# FR

## 1. Objet de la modification

### ■ OSCR 18

## 5. Remplacement de la cartouche filtrante sur OSCR 18

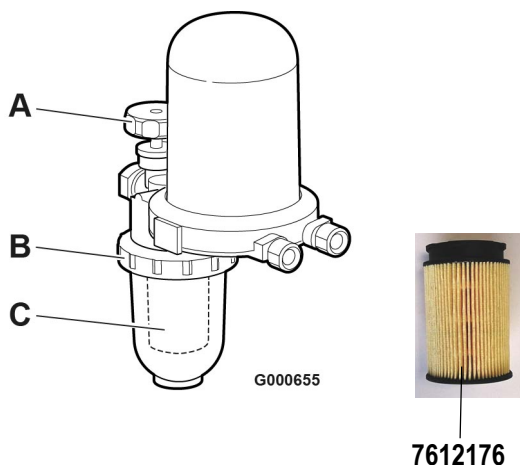
- Afin d'optimiser le fonctionnement du brûleur modulant F10E2-5318 équipant les chaudières OSCR 18, une nouvelle cellule de détection de flamme (IRD rouge) plus sensible et assurant une meilleure détection de flamme, est dorénavant utilisée.
- Par ailleurs, compte tenu du faible diamètre de perçage du gicleur de ce brûleur (Gicleur 0.3 USG) et pour éviter ainsi une obstruction prématurée du gicleur, une cartouche filtrante de 20 µm est systématiquement livrée dans le sachet notices de cette chaudière, ainsi qu'en pièces de rechange.  
Cette cartouche filtrante 20 µm est à monter en lieu et place du filtre 40 µm, monté d'origine dans le filtre fioul désaérateur livré avec la chaudière.

- ▶ Fermer le robinet **A**
- ▶ Dévisser la bague **B** du support filtre.
- ▶ Retirer la cartouche filtrante **C** (40 µm) montée d'origine
- ▶ Mettre en place la nouvelle cartouche filtrante 20 µm, livrée dans le sachet notice chaudière ou disponible au Centre Pièces de Rechange sous la référence **7612176**.
